Bauvoranfrage: Bebauungsplanes 56; Panstede

Bebauungsplan Nr. 56 (Brasilien)

Entwurf Bebauungsplan Nr. 56 Panstede etc

Betr.: Aufstellung des Bebauungsplans Nr. 56 der Gemeinde Schönberg

Planinhalt
Variante 5
 Konzept

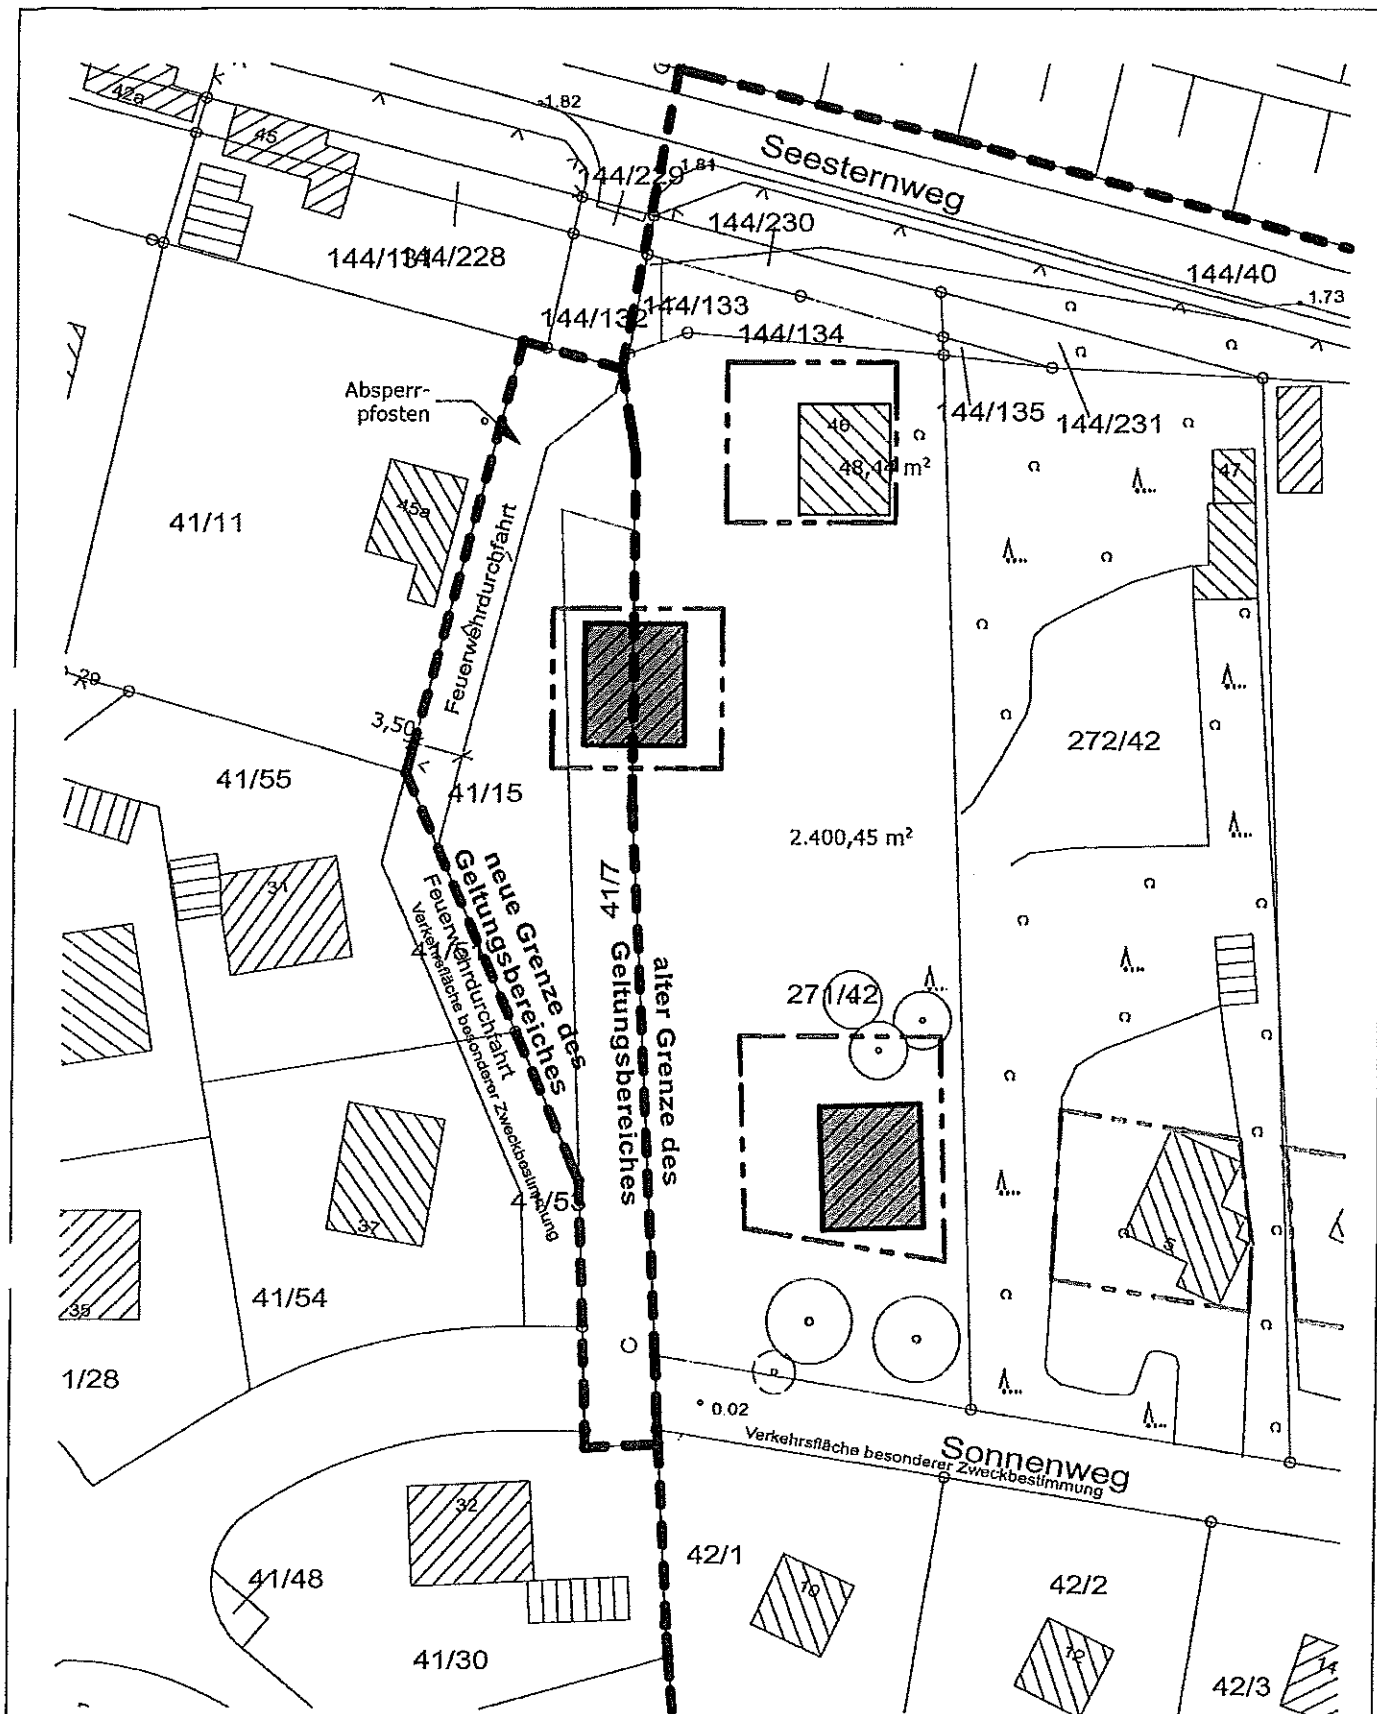
Antrag auf Zuschlagung der Flurstücke 41/7 und 41/15
zum B-Plangeltungsbereich Nr. 56

Es wird der Antrag gestellt, die Flurstücke 41/15 und 41/7, die sich zur Zeit im Geltungsbereichs
des B-Plan Nr. 17 befinden, dem Geltungsbereich des B-Plan Nr. 56 zuzuschlagen.

Anliegend erhalten Sie das favorisierte Konzept, welches drei Baufelder auf den Flurstücken
vorsieht, die durch großzügige Grünflächen voneinander getrennt sind.

81 stimmt das ?

TEIL A: PLANZEICHNUNG M 1 : 1000

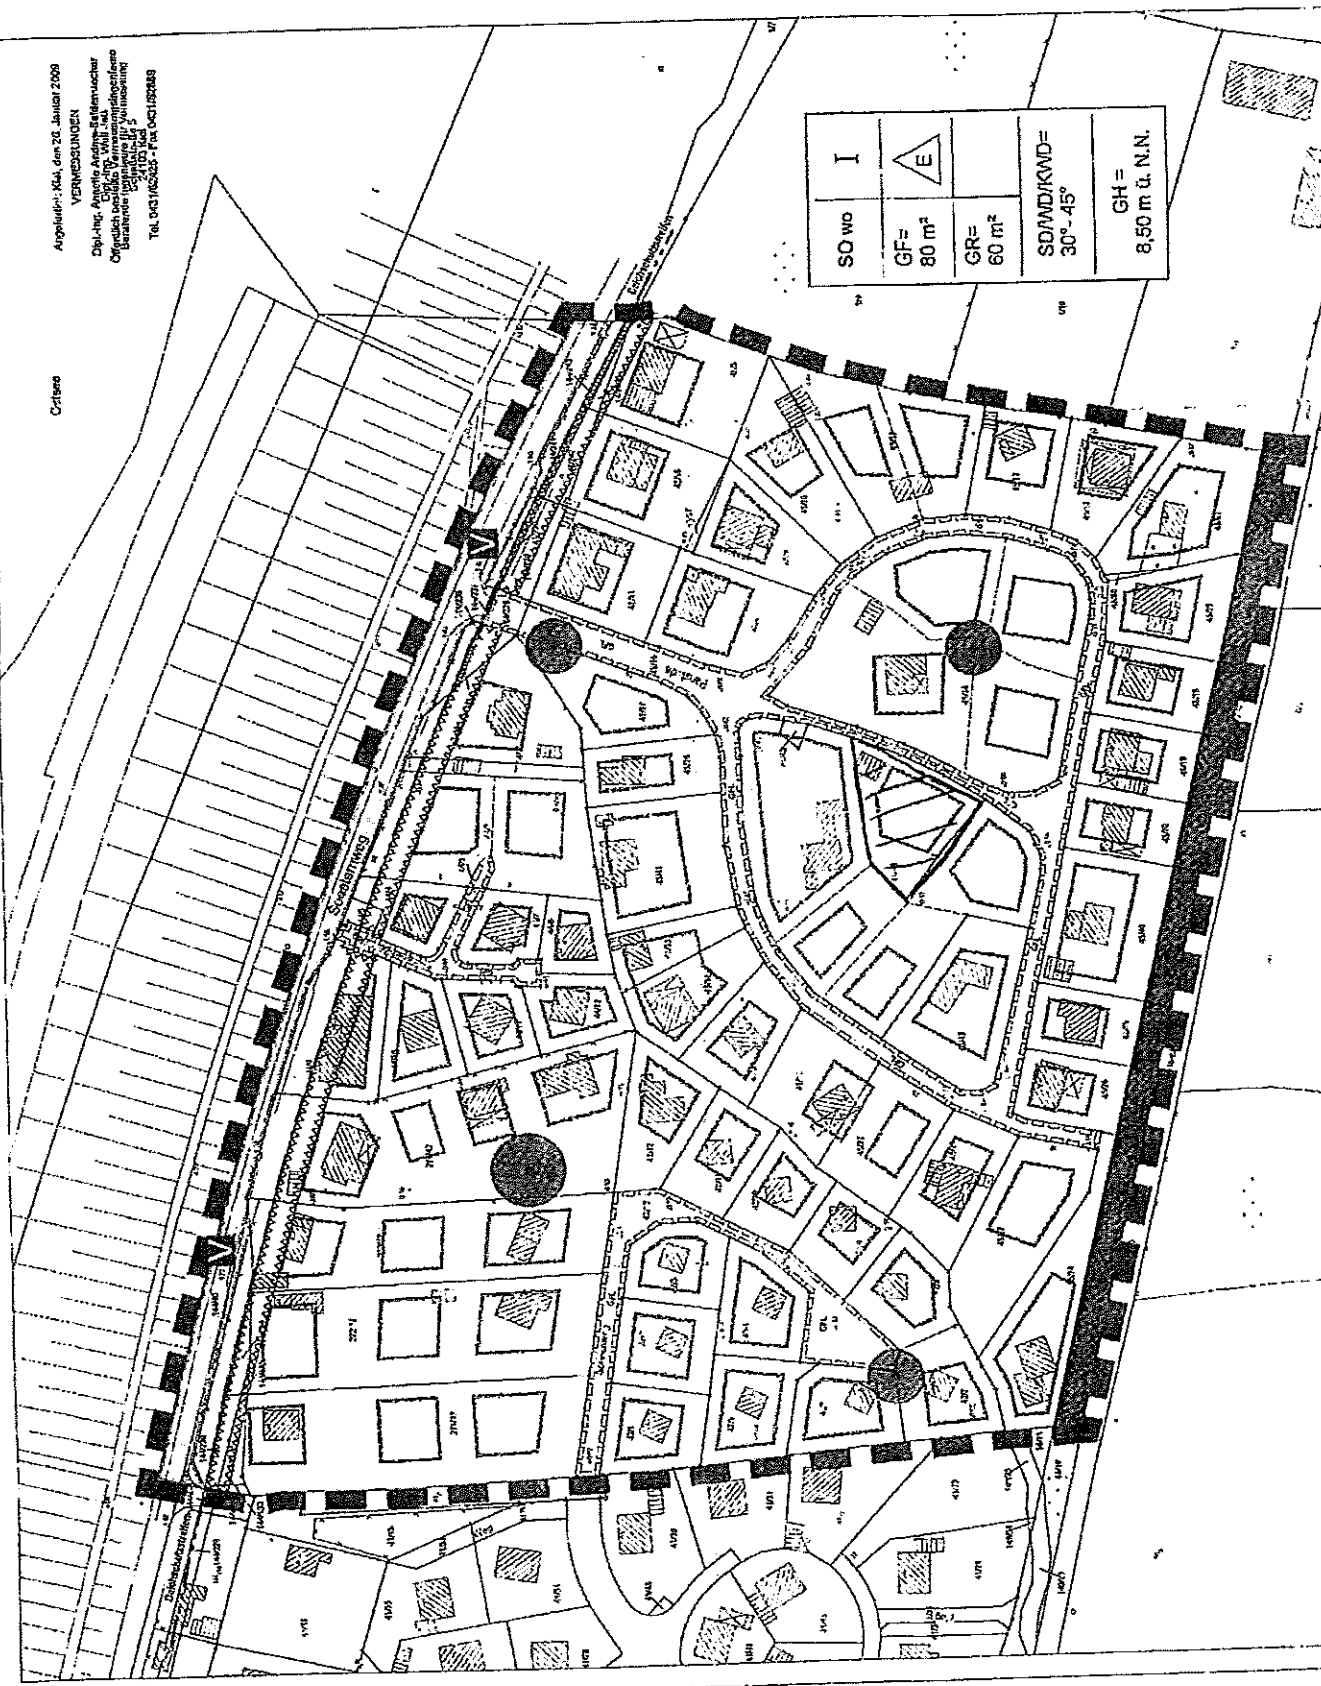
1. Im Entwurf ist vorgesehen, für den Fußweg zwischen den Grundstücken Nr. 2 und Nr. 27 ein Geh-, Fahr- und Leitungsrecht einzuräumen. Die Sinnhaftigkeit einer derartigen Regelung ist nicht ersichtlich.

2. Es wird für das in der beiliegenden Skizze gekennzeichnete Grundstück eine Bebaubarkeit vorgesehen, ohne dass eine ausreichende Erschließung vorgesehen ist. Z.Z. ist das Grundstück insgesamt noch ungeteilt, so dass eine Erschließung eventuell über das "Hauptgrundstück" gewährleistet sein mag. Es ist aber nicht auszuschließen, dass das Grundstück aufgeteilt wird - die geplanten Flurstücksgrenzen sind bereits im Plan eingezeichnet!- und dann wäre dieses Grundstück entweder nur über den Fußweg oder über das Hauptgrundstück zu erschließen. Da aus den o.a. Gründen eine Erschließung der Grundstücke unter Inanspruchnahme des Fußwegs aus Sicherheitsgründen nicht in Frage kommt und darüber hinaus vom Verein als Eigentümer des Weges abgelehnt wird, ist bereits jetzt planerisch Vorsorge zu treffen, dass eine Erschließung des Grundstücks ohne Inanspruchnahme des Fußwegs möglich ist.

Es ist eine Erschließung vorzusehen, die den jetzigen Gäste-Parkplatz zwischen den Grundstücken Nr. 2 und Nr. 27 im südlichen Teil des Fußwegs unberührt lässt; sie hat entweder über die jetzige Zufahrt zum Grundstück im nördlichen Bereich zu erfolgen oder von der Fahrstraße des Vereins außerhalb des Parkplatzes.

Darstellung
SYSTEMSCHNITT
ZUM TEIL B : TEXT
GEBÄUDEHÖHEN

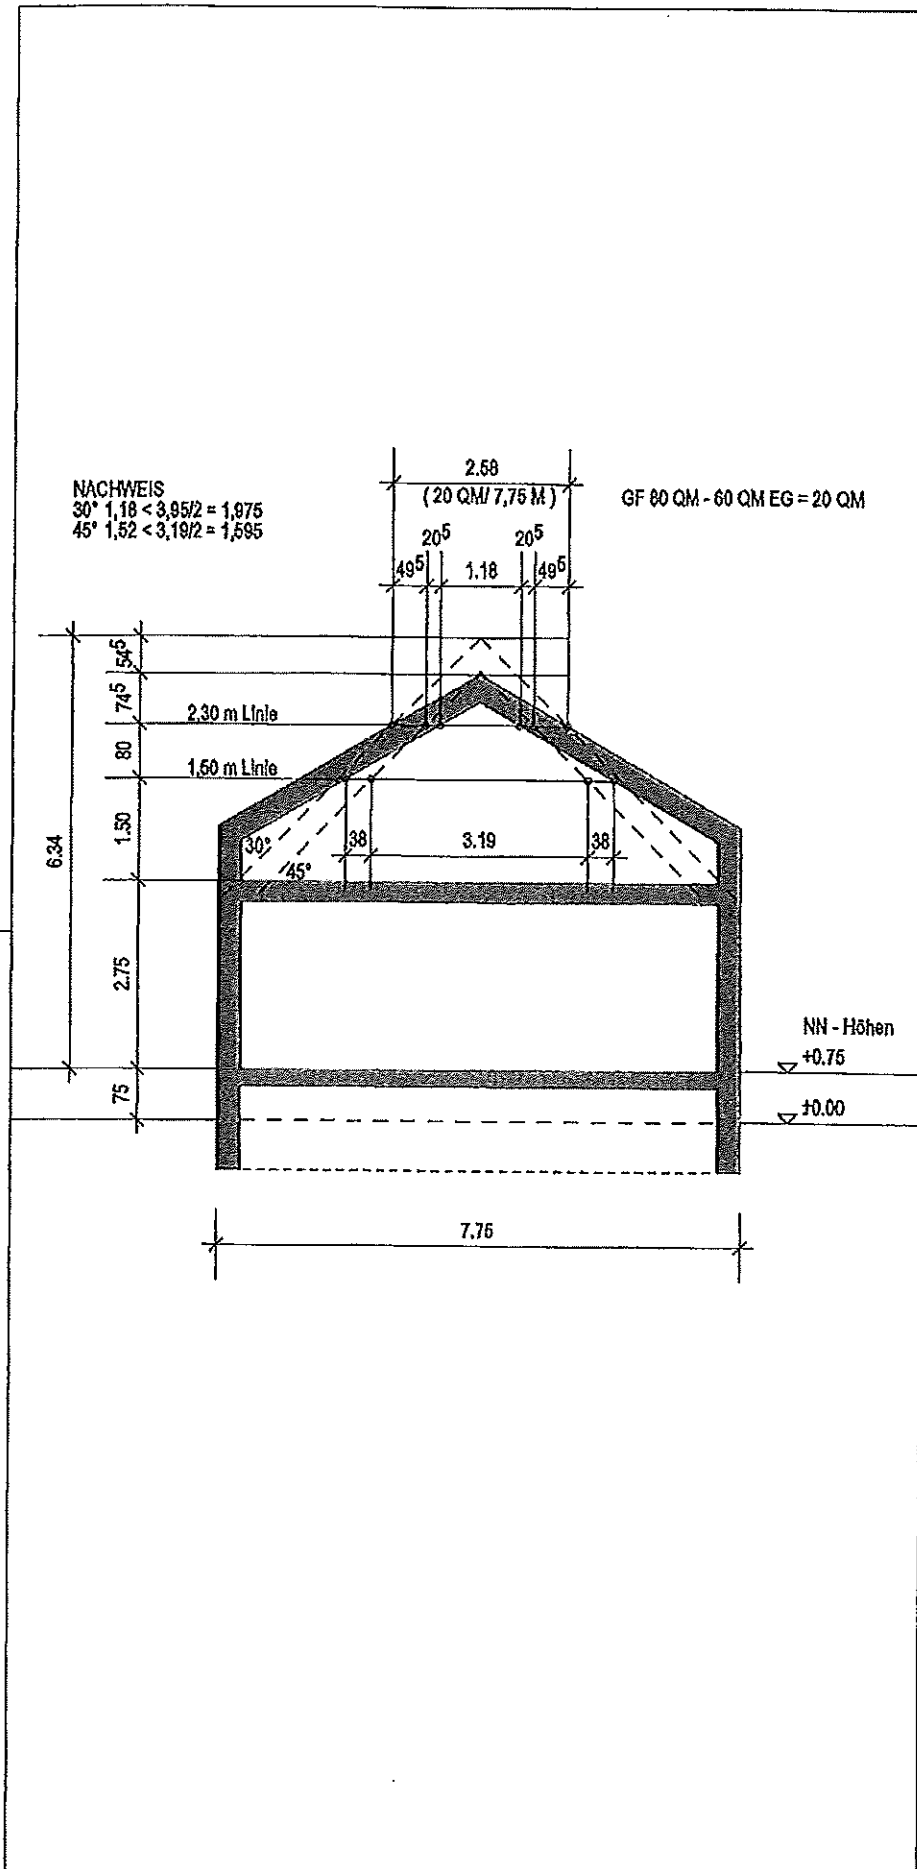
1. Sofern genehmigte Aufenthaltsräume in Dachgeschossen auch zukünftig von Ihnen gewollt und bei Neubauten nach den Bestimmungen der Landesbauordnung geplant werden können, muss die textliche Festsetzung gemäß Teil B, Abs.1 modifiziert werden, da die Anwendung der maximal zulässigen Grundfläche von 60 QM, dem vorgegebenen Wandaufbau mit Sichtmauerwerk gemäß Absatz 4.1 und einer Geschossfläche von 80 QM, mithin einer Außenhautfläche von 20 QM in einer Höhe von 2,30m über der OKFF DG gem. § 48 LBO, widersprüchlich ist.
Unter Beachtung dieser textlichen Festsetzung und den Bestimmungen der LBO wären Aufenthaltsräume im Dachgeschoss weder zu planen noch zu genehmigen.
Die maßlichen Einzelheiten zu dem Widerspruch Teil B Abs. 1 bitten wir der anliegenden, unter Anwendung der jetzigen Vorgaben in Verbindung mit der LBO entwickelten Systemskizze zu entnehmen.
Wir regen an das Maß der baulichen Nutzung nicht durch die Geschossfläche, sondern durch eine maximale Traufhöhe von 3,50 m über OKFF EG zu begrenzen.

2. Eine weitere Begrenzung der Baumasse könnte durch eine Reduzierung der maximal zulässigen Gebäudehöhe von 8,50 m auf 7,50 m erreicht werden.
3. Ebenfalls könnte ein Bau von Gauben ausgeschlossen werden.

4. Des weiteren sollte die nach Abs. 5.2 zulässige Terrassenüberdachung bei zu planenden und genehmigten Gebäuden auf eine maximale Höhe von 3,50 m begrenzt werden.

Skizze A

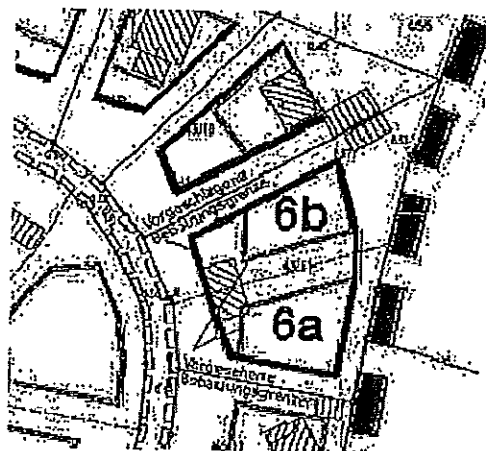
1. Laut dem Entwurf sind für unser Grundstück Panstede (Flurstück 45/11) zwei nur sehr kleine Bebauungsbereiche vorgesehen (Anhang in Skizze A und B gekennzeichnet mit 6^a und 6^b), die unsere Bebauungsoptionen massiv einschränken. Während der Entwurf bei den meisten anderen Grundstücken 50% der Grundstücksfläche oder mehr als Baufläche ausweist (im Falle des Flurstückes 45/48 sogar 60% in Skizze B (Anhang) gekennzeichnet mit 27^a und im Falle der Planung für Panstede 2 fast 60%, gekennzeichnet mit 2^b), beträgt dieser Prozentsatz bei unseren beiden Bebauungsbereichen lediglich 23% bzw. 36%. Wir fühlen uns durch diese Planung als langjährige und regelmäßige Anwohner benachteiligt. Die Möglichkeiten zur wirtschaftlichen Verwertung sind hiermit reduziert. Da das errichtete Haus seit 1953 dort steht, ist es absehbar, dass dieses abgerissen und neu gebaut werden muss.

Für Neubauten wären wir oder unsere Erben in der Positionierung auf dem Grundstück stark eingeschränkt. Zudem ist eine deutliche Ungleichbehandlung im Vergleich zu den anderen Grundstücken ersichtlich. Wir schlagen daher vor, die westliche Grenze der Bebauungsbereiche wie auf dem Planaus-

schnitt eingezeichnet weiter nach vorne in Richtung der Panstede zu verschieben sowie die zwei Bebauungsbereiche unseres Grundstückes zu verbinden (siehe Anhang Skizze A), um eine Bebauungsfenstergröße von 50% relativ zur Grundstücksfläche zu erreichen.

Skizze B

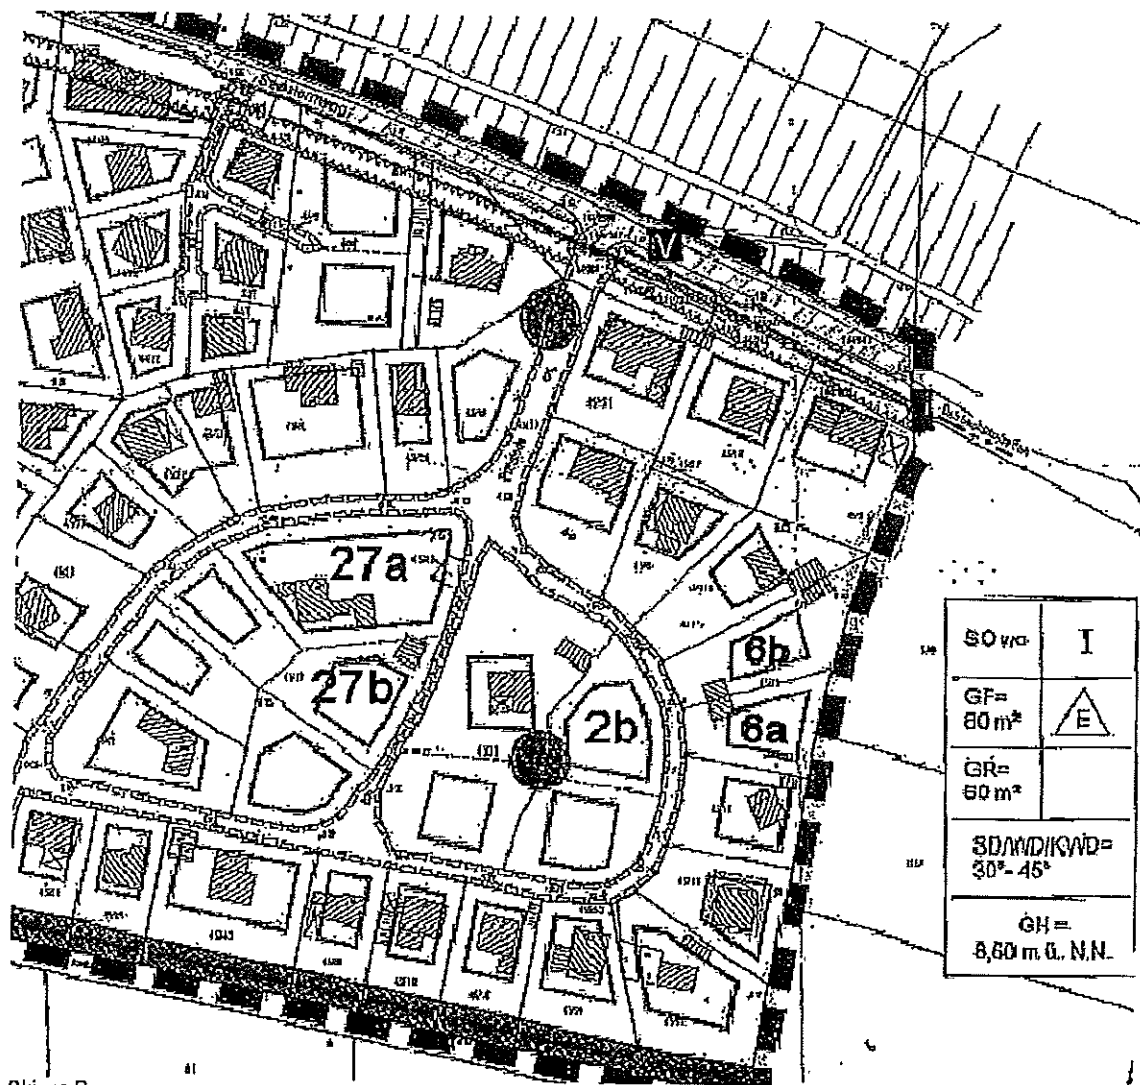
- d. Es besteht keine Notwendigkeit für ein Fahr- und Leitungsrecht in diesem Raum, da der Rundweg Panstede für eine ausreichende Erschließung sorgt.
 - e. Das Grundstück Panstede 27 ist zur Zeit noch ungeteilt. Die Erschließung des mit 27^b in Skizze B gekennzeichneten geplanten Grundstück könnte über das Hauptgrundstück 27^a gewährleistet werden.
